リコール届出一覧表

リコール届出日：令和4年10月27日

リコール届出番号	外-3496	リコール開始日	令和4年10月27日
届出者の氏名又は名称	フォルクスワーゲングループ ジャパン株式会社 代表取締役 マティアス シェーパース	製作国：ドイツ連邦共和国 製作者名：フォルクスワーゲン株式会社 問い合わせ先：フォルクスワーゲン カスタマーセンター (フリーダイヤル)0120-993-199 (アドレス)http://www.volkswagen.co.jp/	
不具合の部位（部品名）	原動機（可変バルブタイミングユニット）		
基準不適合状態にあると認める構造、装置又は性能の状況及びその原因	可変バルブタイミングユニットにおいて、構成部品のスプロケット表面の加工が不適切なため、取付ボルトが緩むものがある。そのため、当該ユニットが適切に作動せず、エンジン警告灯が点灯しエンジン不調となり、最悪の場合、走行中に当該ユニットが破損して、エンストして再始動不能となるおそれがある。		
改善措置の内容	全車両、可変バルブタイミングユニットを対策品と交換する。		
不具合件数	1件	事故の有無	なし
発見の動機	市場からの情報による。		
自動車使用者及び自動車特定整備事業者等に周知させるための措置	<ul style="list-style-type: none"> ・ 自動車使用者：ダイレクトメール、電話および電子メール等で通知する。 ・ 自動車特定整備事業者等：対象台数が少なく使用者の特定が可能のため日整連発行の機関誌に掲載しない。 ・ 弊社インターネットホームページに掲載する。

改善箇所説明図

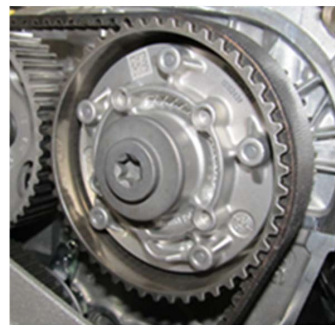
不具合発生箇所

可変バルブタイミングユニットにおいて、構成部品のスプロケット表面の加工が不適切なため、取付ボルトが緩むものがある。そのため、当該ユニットが適切に作動せず、エンジン警告灯が点灯しエンジン不調となり、最悪の場合、走行中に当該ユニットが破損して、エンストして再始動不能となるおそれがある。

改善の内容

全車両、可変バルブタイミングユニットを対策品と交換する。
